Oggetto: Progetto del Parco Eolico denominato "Bovino" sito nel territorio comunale di Bovino (FG), ed infrastrutture connesse da realizzare nel Comune di Troia (FG), con potenza complessiva pari a 33,6 MW.

[ID_VIP: 3798] Istanza di VIA Ministeriale ex art. 23 del D.lgs. n. 152/2006 e ss. mm. ii.

OGGETTO: D.lgs152/2006 e ssmmii, L.R. 11/2001 e ssmmii-(IDVIP_3798) Procedura di VIA di competenza Statale. Impianto di produzione di energia elettrica da fonte eolica, di potenza complessiva pari a 33,6 MW (8 WTG) da realizzare nel comune di Bovino (FG), comprensivo di opere di connessione alla RTN. Proponente: Renvico Italy Srl
Parere Regione Puglia ex art. 24 comma 3 del D.lgs n.152/2006 e ssmmii

Oggetto: Impianto eolico

TAV. 8 BIS

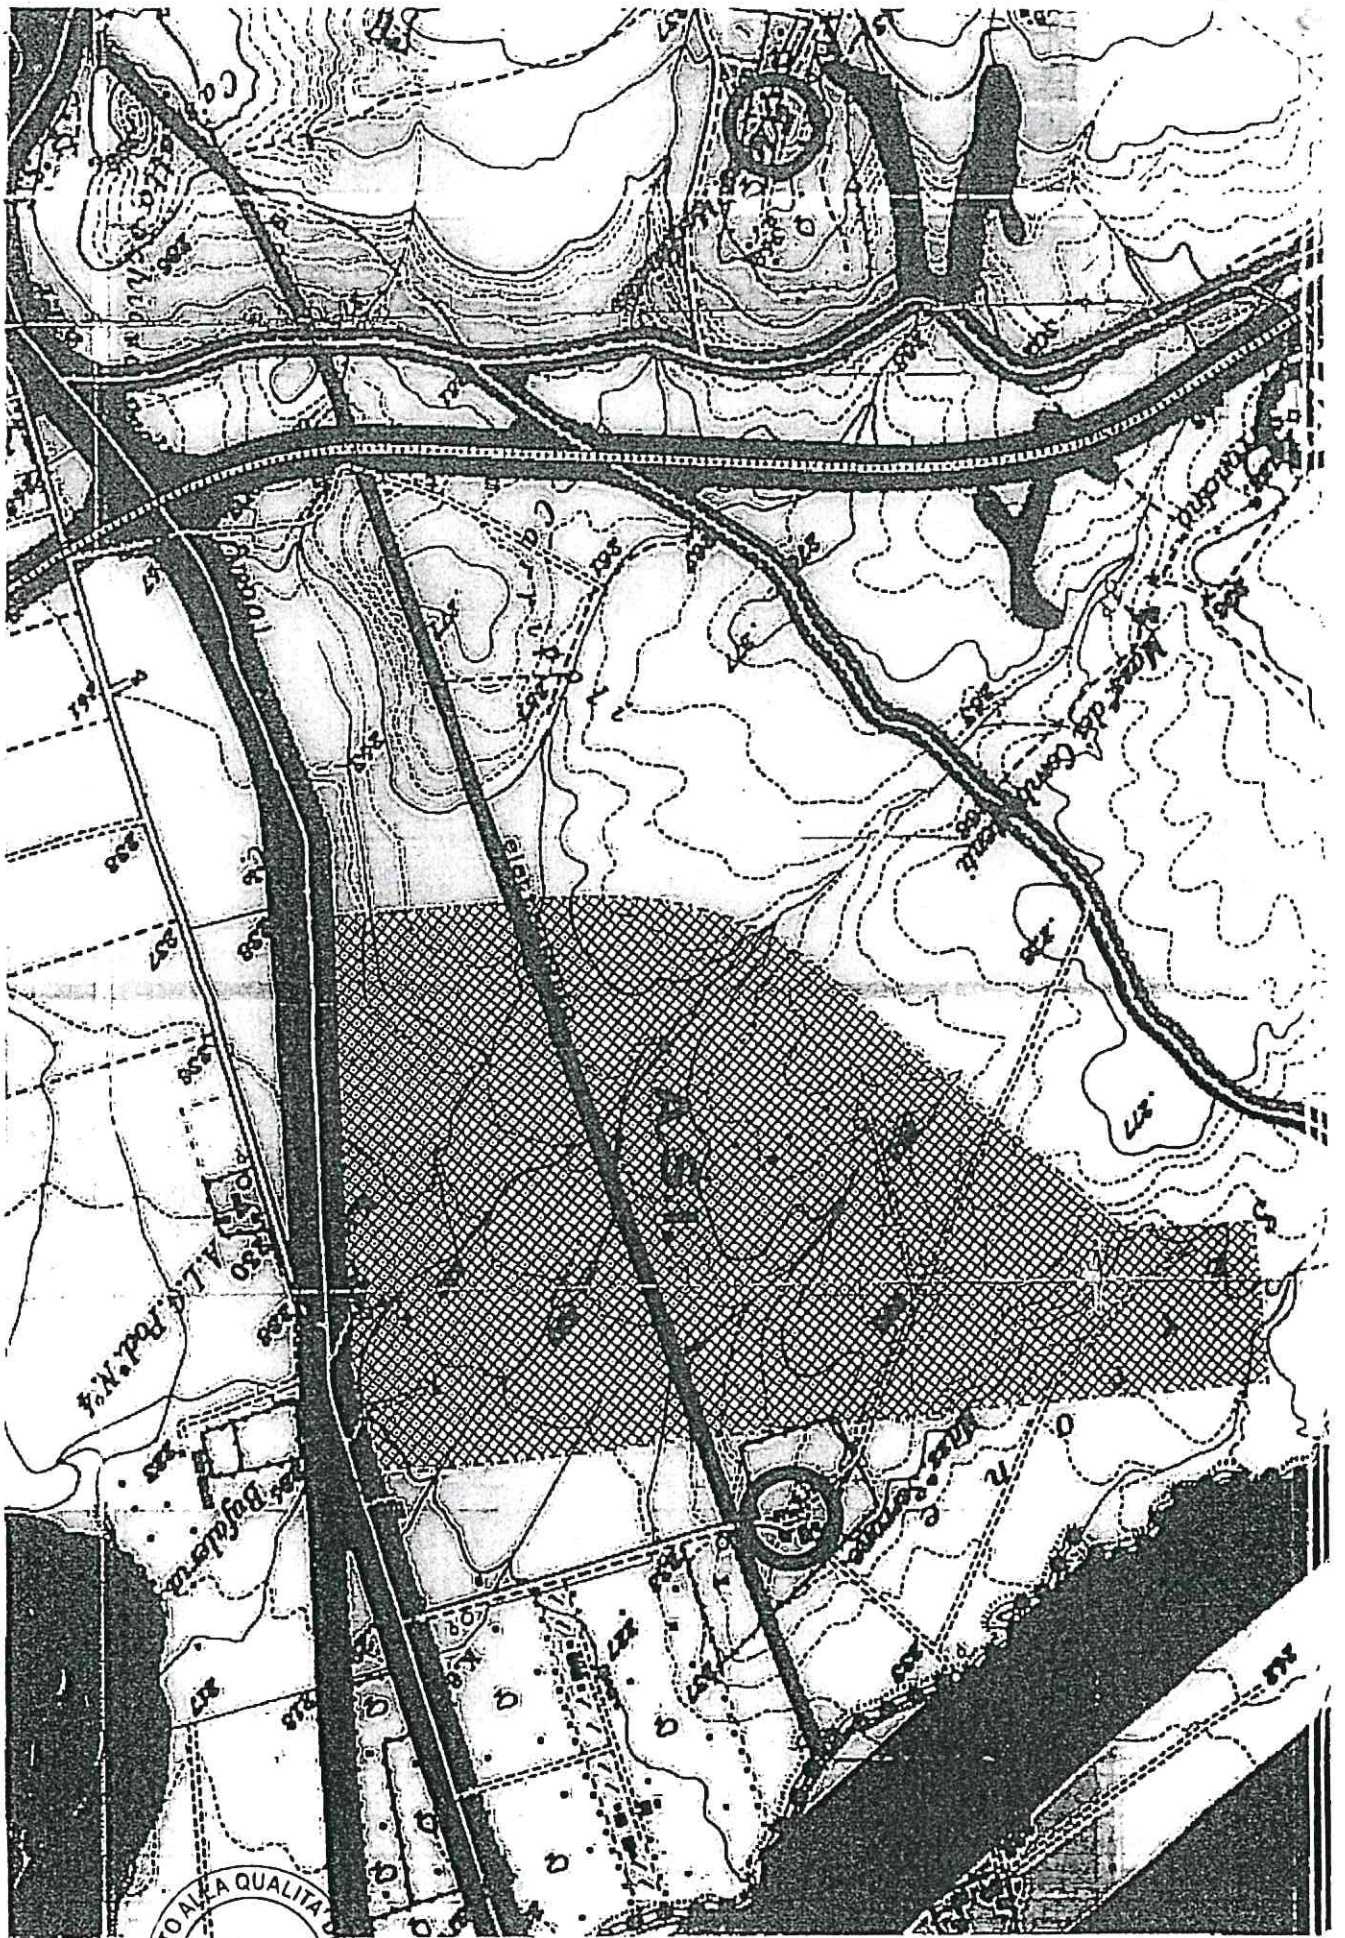
- di rivedere il progetto in esame in quanto non in linea con le previsioni urbanistiche dell'area e di sicurezza per i fabbricati limitrofi.
- di contattare le autorità competenti ASI, RFI, AdB Puglia al fine di valutare gli aspetti progettuali non presi in considerazione dalla società RENVICO.
